ACTA No. 13

1. Se presenta a la mesa de trabajo del 28 de noviembre del 2023 por parte de la consultoría del proyecto 1-2021-199 CONSTRUCCION DEL PLAN MAESTRO DE ACUEDUCTO Y ALCANTARILLADO PLUVIAL Y SANITARIO FASE 1 PARA EL MUNICIPIO DE BRICEÑO-BOYACA, el ingeniero Diego Rodríguez, coordinador de proyectos de la consultoría, y la ingeniera

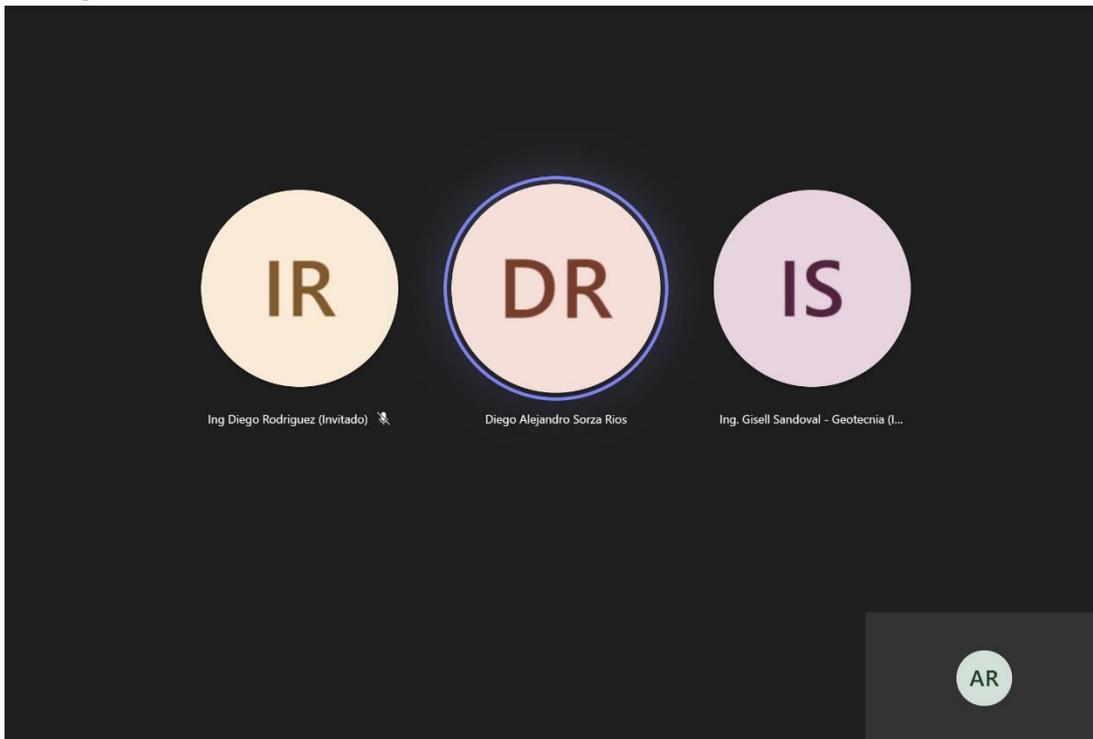
5. El Geólogo Diego Sorza, del ministerio, indica que la forma de solucionar esta observación de acuerdo con la visión de la ingeniera Gisell es correcta, posteriormente procede a presentar una imagen de los análisis esperados, en los cuales se muestra el factor de seguridad de tres (3) escenarios con diferentes profundidades de excavación.

6. La ingeniera Gisell Sandoval, indica que organizará estos análisis para cumplir con el requerimiento y que hará claridad en estos análisis de la característica del suelo encontrada a partir de los sondeos realizados en campo.
